# (仮称) 遠野風力発電事業

## 環境影響評価方法書

### 補足説明資料

アカシア・リニューアブルズ株式会社

図-1 対象事業実施区域の図面

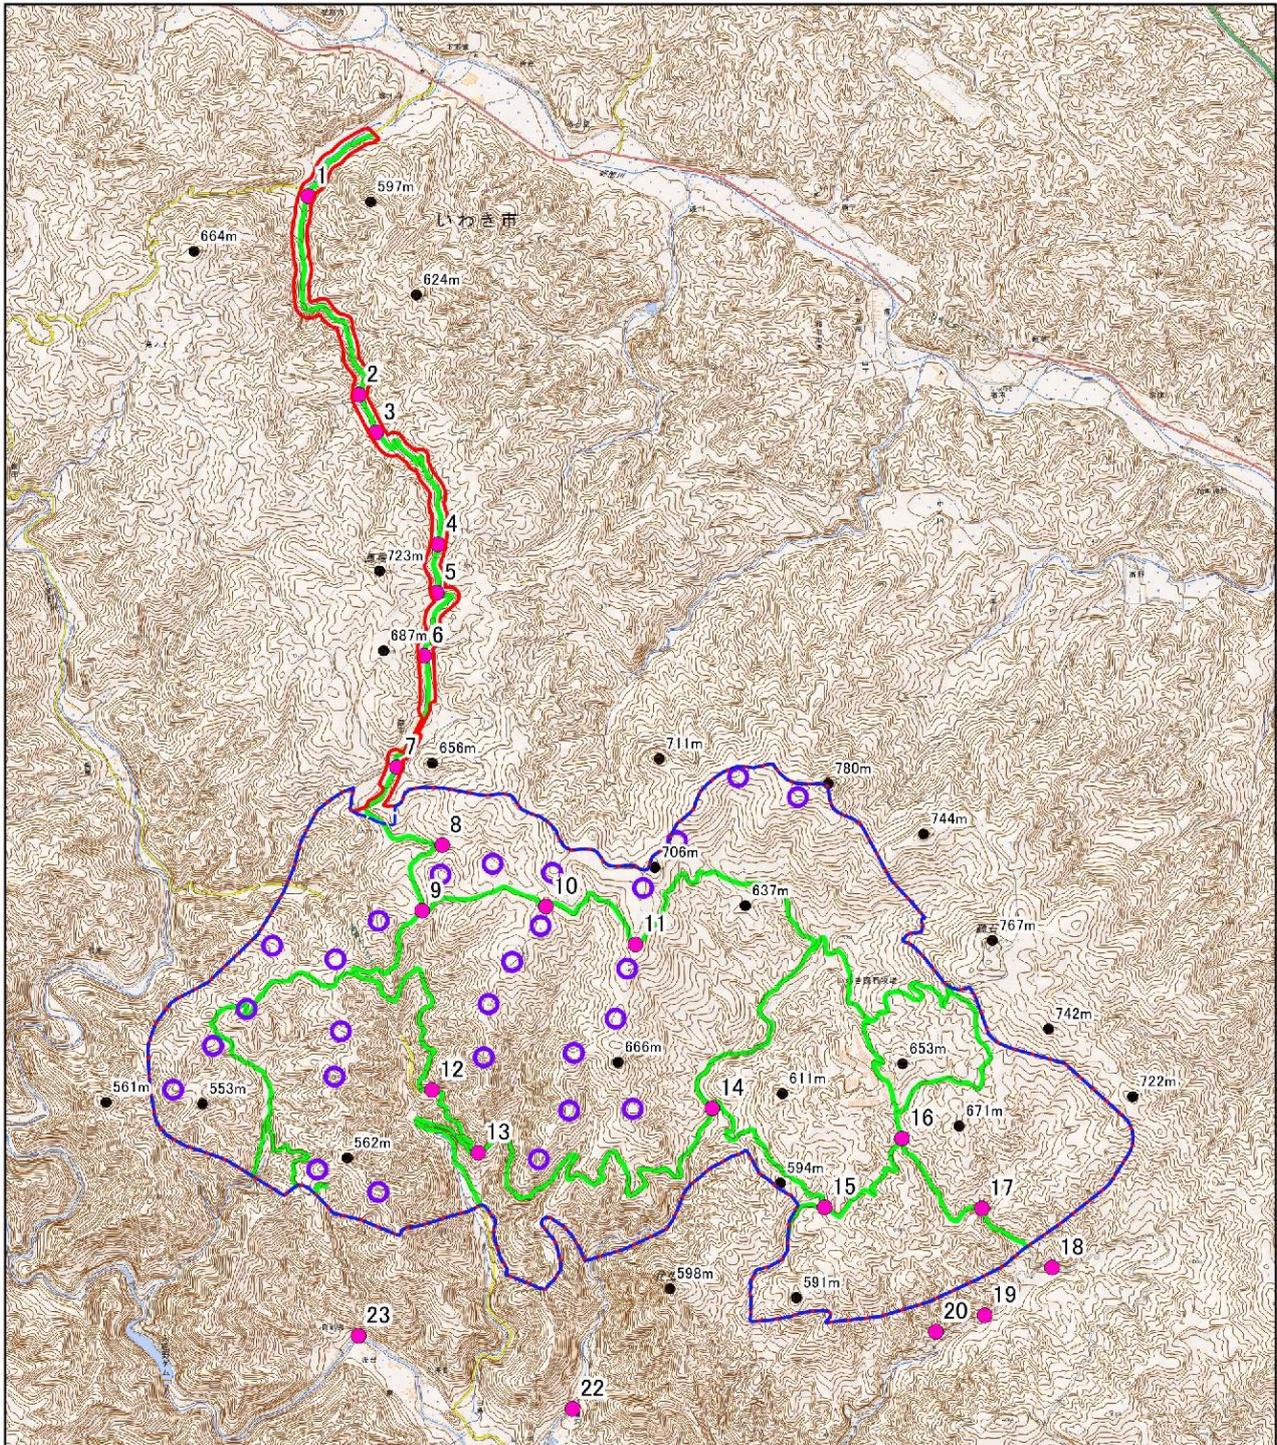
対象事業実施区域の図面の等高線が粗すぎます。p2-7 の図は等高線間隔が読み取れる精度の良い図面に差し替えをお願いします。

改変予定区域が提示されていない。対象事業実施区域内に既設の林道等の存在が確認できない。尾根筋の状況も判然としない。

現地状況写真（p. 9~10）の提示は良いが、地図上でも林道等の有無が確認できるような図を提示する必要があります。（補足説明資料の図-1 では標高は読み取れません）

ご指摘のとおり、精度の良い図面に差し替えた図を図-1 に示します。

改変予定区域につきましては、風力発電機の設置位置や工事計画が定まる準備書以降にてお示しいたします。また、林道については、図-1 にて林道を追加したものをお示しします。

図-1 で林道を追加し、確認できるようにいたしました。

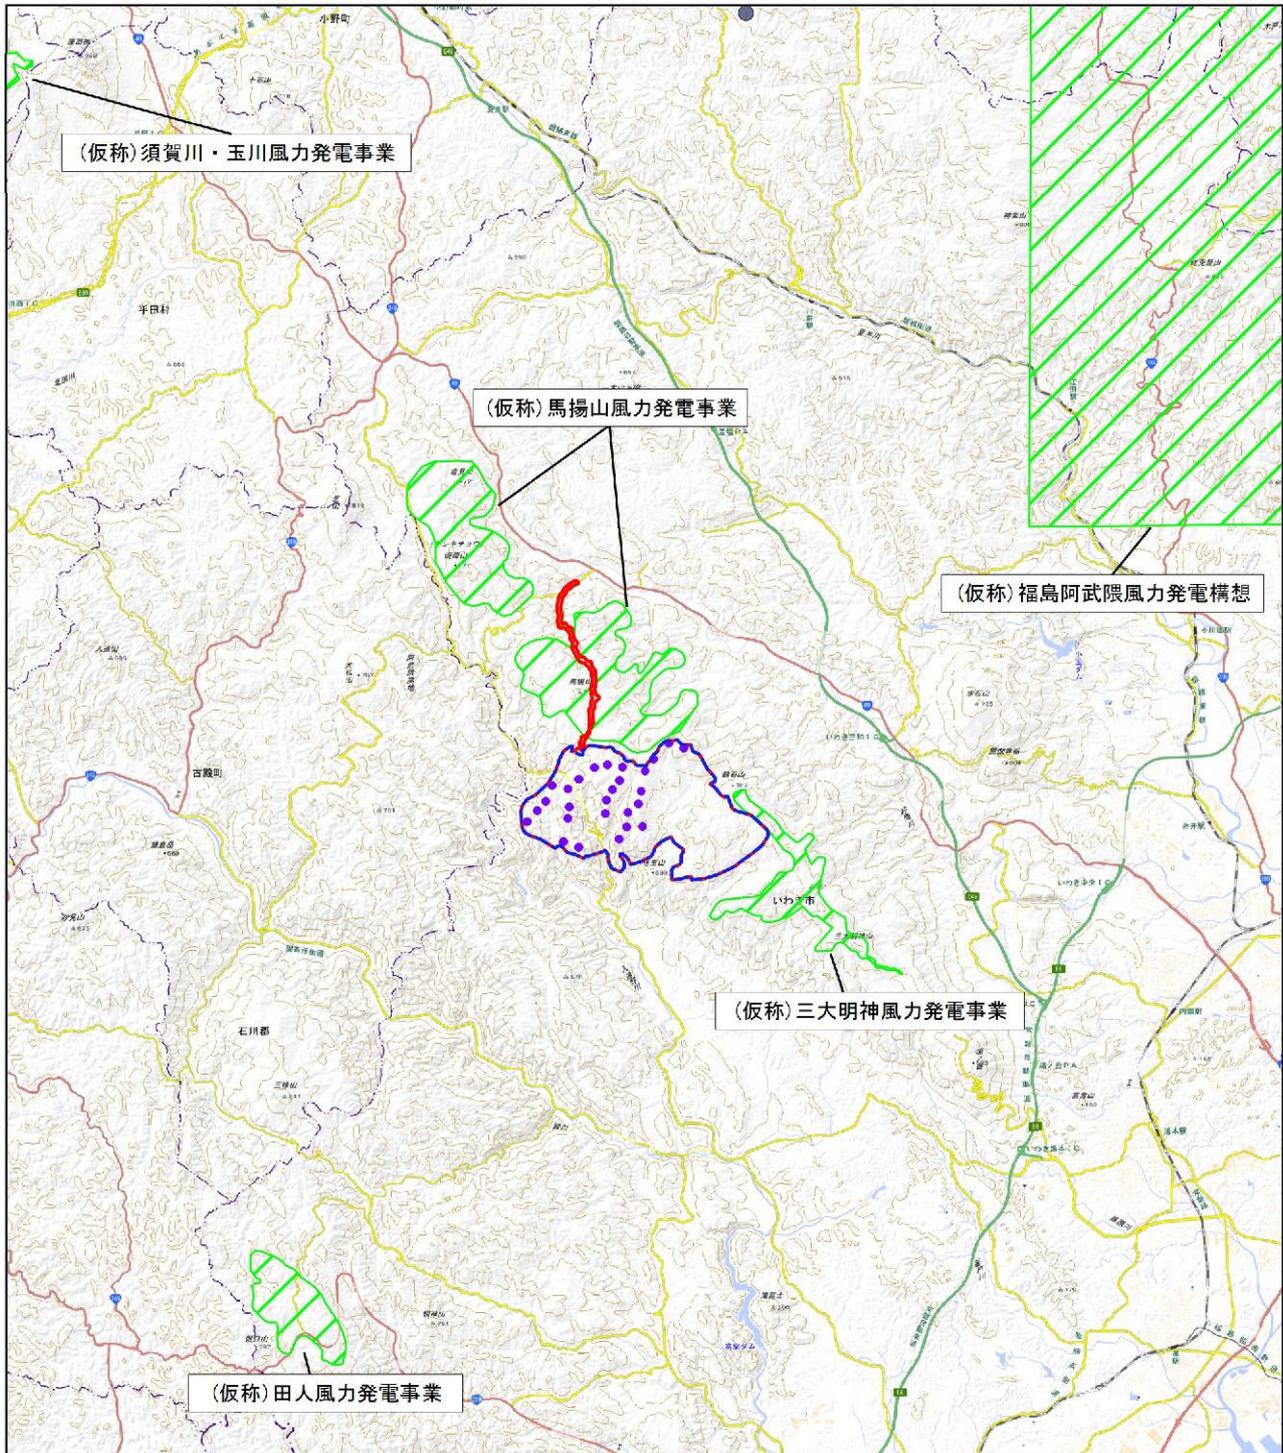
馬揚山の方法書を見ると風車設置が予定されているところは標高700mの等高線より上にあるように見えますが、この図ではそうなっていません。本当に両者の重複は無いように調整されたのでしょうか？

P. 23の図2.2-8では、（仮称）馬揚山風力発電事業の方法書時点での「対象事業実施区域」を示しております。この区域と本事業の風力発電機設置区域とは重ならないように設定しておりますが、今後、配置等においても重複が無いように事業者間で調整する必要があります。

図-4 航空機モニタリング結果  
 (平成29年11月16日時点)  
 出典等:「放射線量等分布マップ拡大サイト」(文部科学省)を使用して作成した。

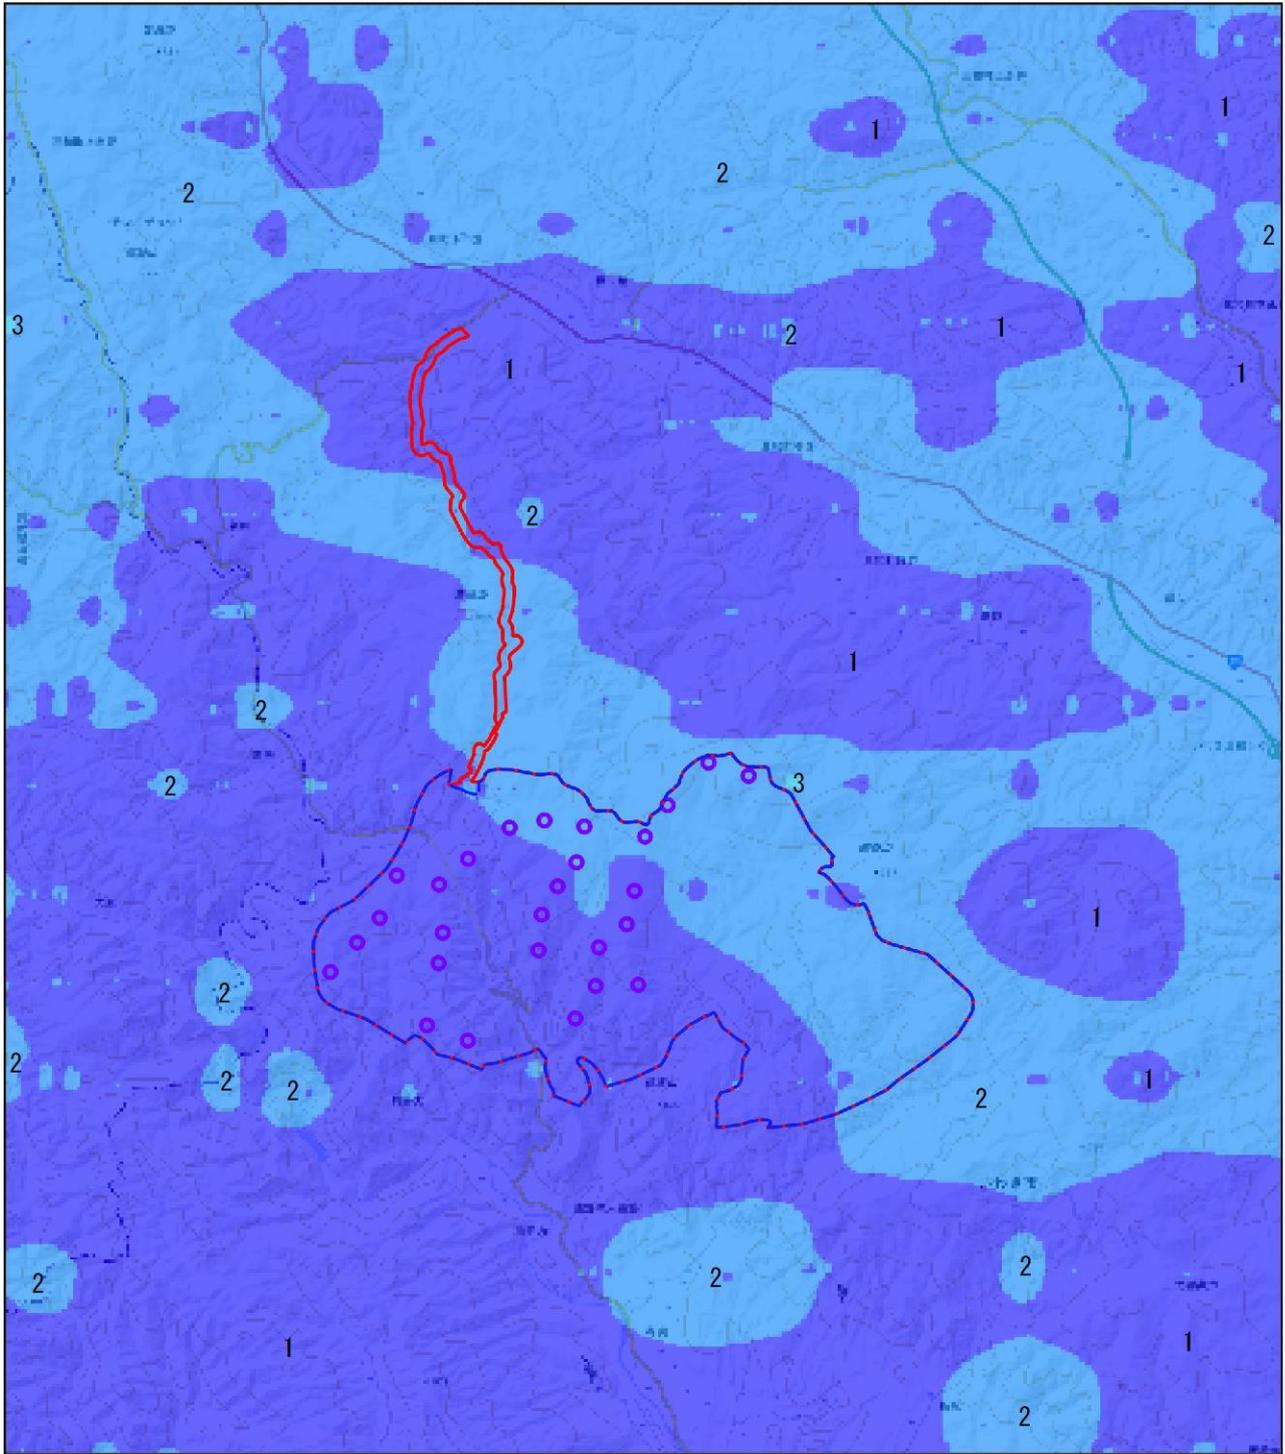
放射性物質の状況については最新の航空機モニタリングによる対象事業実施区域周辺の状況も示してください。

ご指摘の通り、最新の航空機モニタリング結果を図-4 に示します。

図-5 風況調査地点

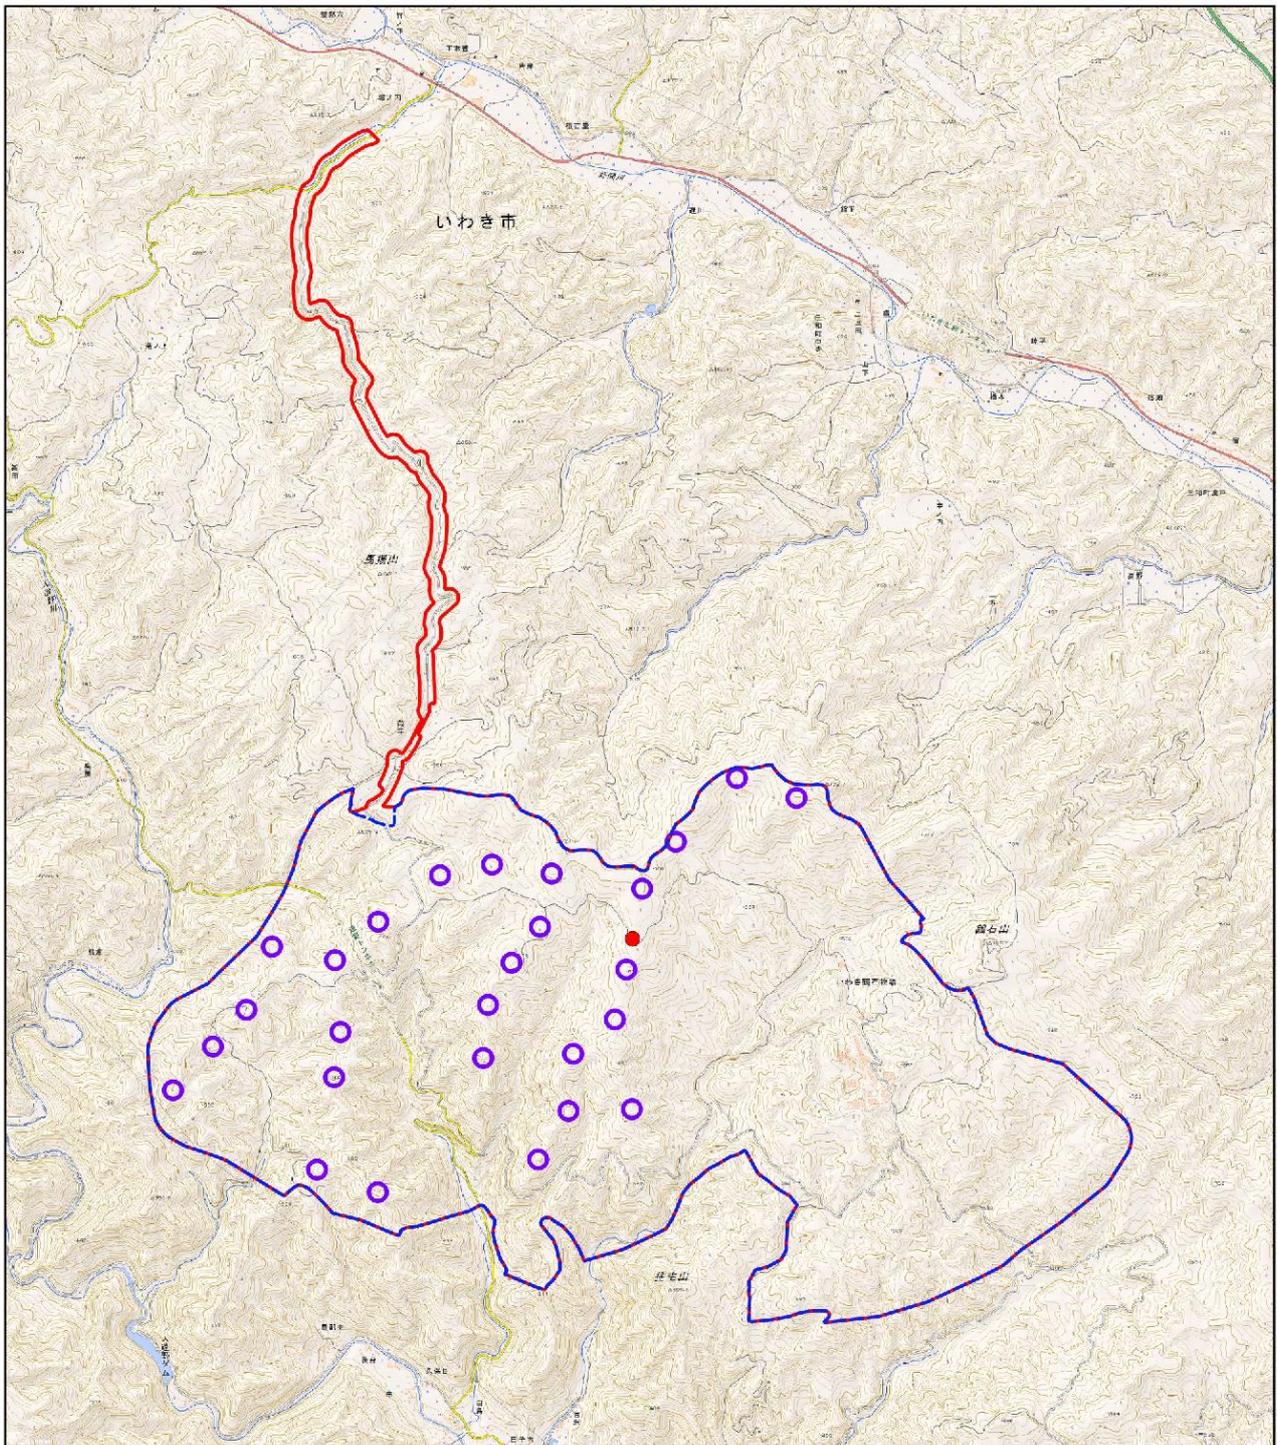
調査残留騒音を風車稼働の有効風力範囲で算定するための風況調査地点の位置と、その位置がふさわしいとした理由を説明してください。

現況騒音調査と同期させて、ナセル位置相当の風況調査を行うための風況ポールの高さ（地盤の海拔高さ、測定機材の地盤からの高さ）を示してください。

風況の調査は図 6.2.3 に示す 8 地点すべてで行うのでしょうか。マニュアルには風向風速測定機器として複数の機器が紹介してあると思いますが、このうちどの手法を用いるのでしょうか？風況観測塔で測定するのであればその位置と測定高度を示しておいてください。

風況調査地点を図-5 に示します。風況調査地点は周囲の障害物から距離を確保できる地点であること、関係者と調整の上、風況観測塔が建設可能な場所であったことから、図の位置を選定いたしました。

風況ポールは図-5 に示す海拔高さ約 680m に設置しており、測定機材は地上高が 58m の位置に風速計、地上高 55m の位置に風向計を設置しております。

風況の調査は、図-5 に示す調査地点 1 地点に風況観測塔を建設して実施します。海拔高さ約 680m、地上高 58m 上の風速計と、地上高 55m の風向計を用います。

図-9(1) クマタカ(上位性の注目種)生態系予測フロー

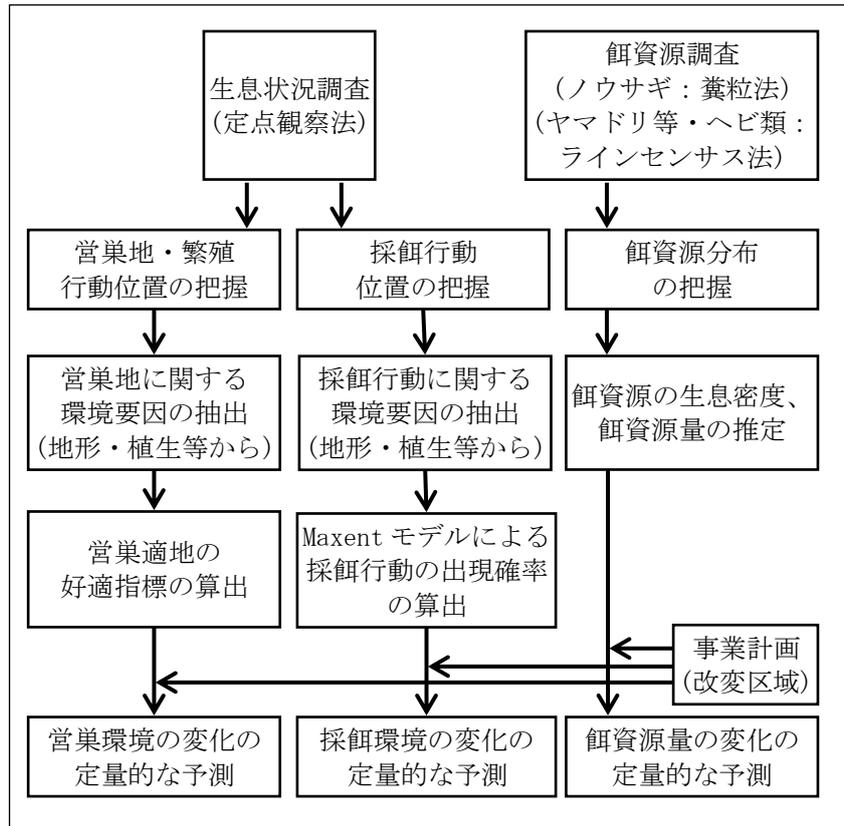
チェックリスト 72 について、方法書審査の過程で提示されなければ方法書を審査する意味がないと考えます。

クマタカ(上位性の注目種)、タヌキ(典型性の注目種)について、影響予測のフロー、手法(モデル等)を図-9 に示します。なお、専門家の意見をいただきながら、現地調査結果を検討したうえで必要に応じモデル等の見直しを行います。

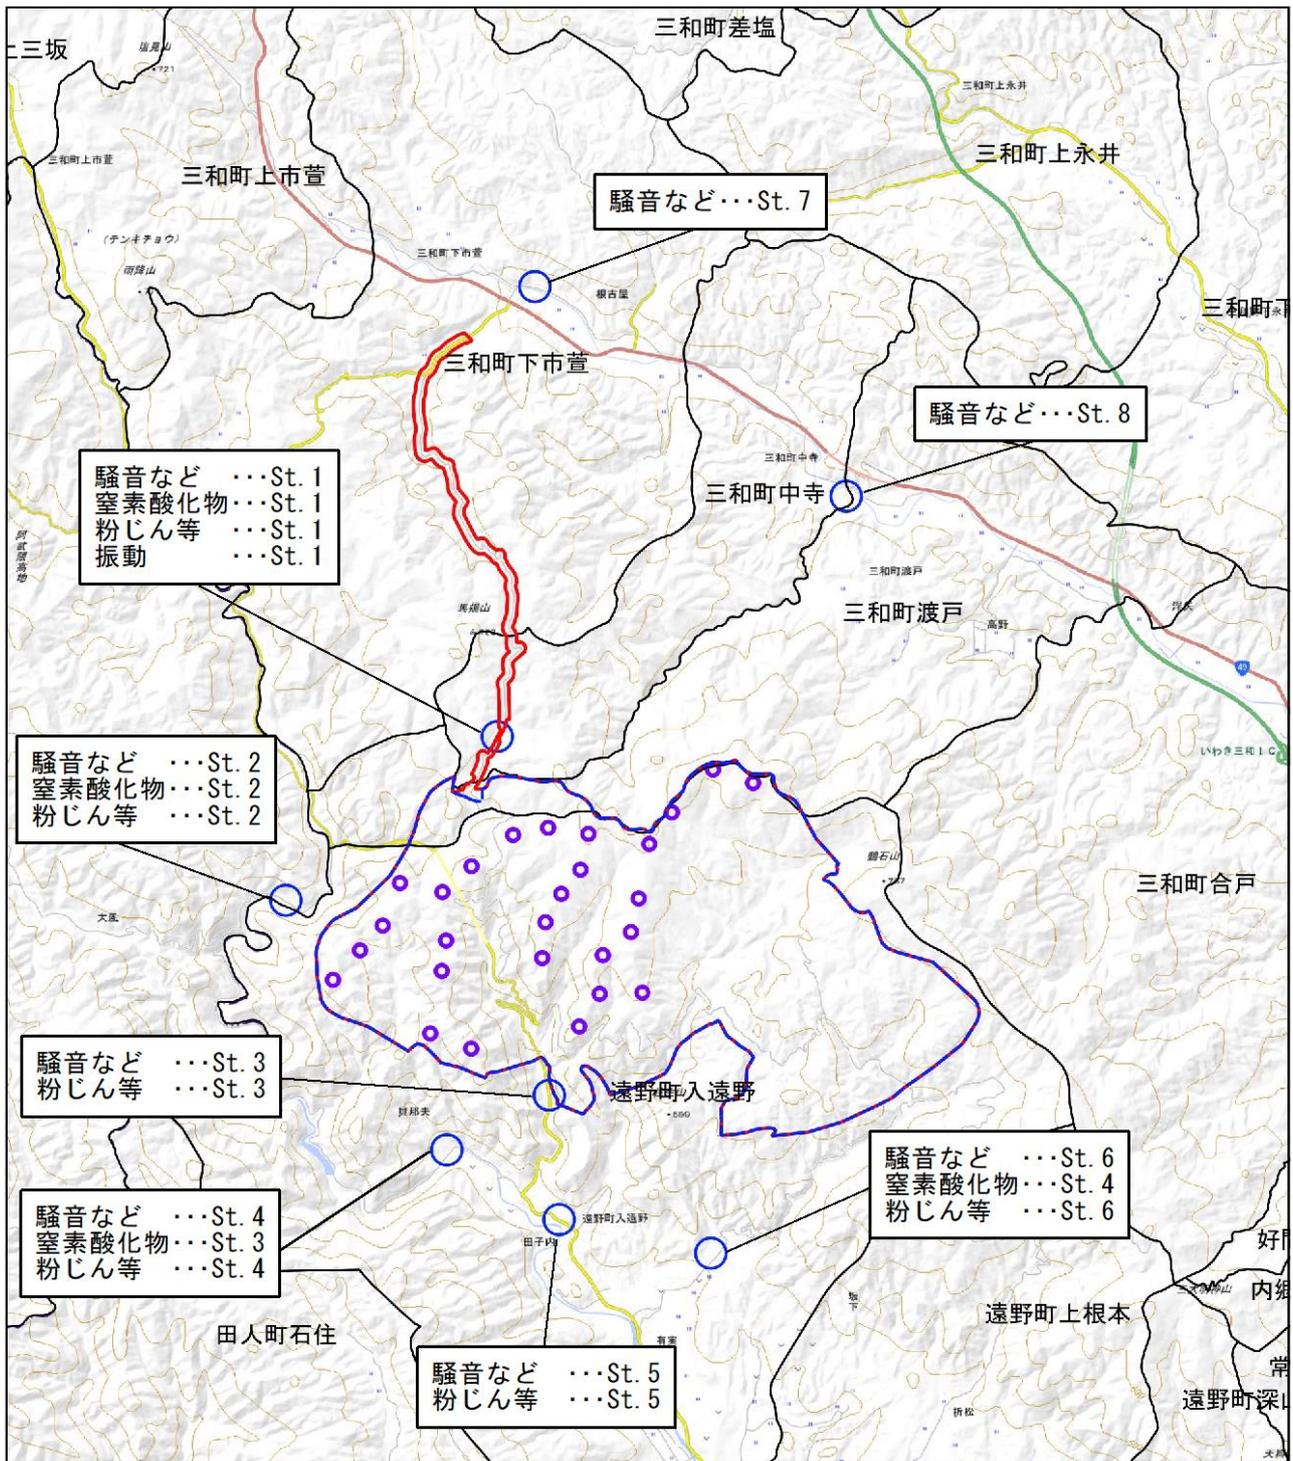
水の濁りに関する調査地点の選定理由と根拠情報（集水域の分かる図面）は記載されているか。

方法書には、根拠情報（集水域の分かる図面）を記載しておりませんので、図-7に対象事業実施区域周辺の河川の集水域を示します。

方法書手続きにおける関係機関からの意見によって、st10～st12を調査地点として追加しました。
